改善箇所説明図

基準不適合発生箇所

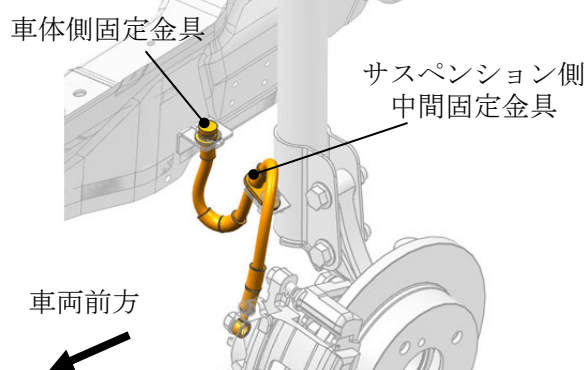
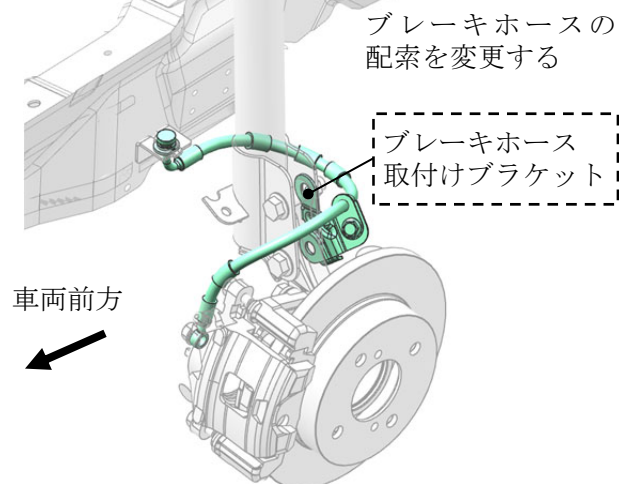
前輪ブレーキにおいて、ブレーキホースの長さが不適切なため、ブレーキホースに引張力が発生し、ホース内部に亀裂が発生することがある。そのため、そのままの状態で使用を続けると、亀裂が広がり、ブレーキ液が漏れて警告灯が点灯し、最悪の場合、制動力が低下するおそれがある。

全車両、ブレーキホース取付けブラケットを追加し、ブレーキホースを対策品と交換する。
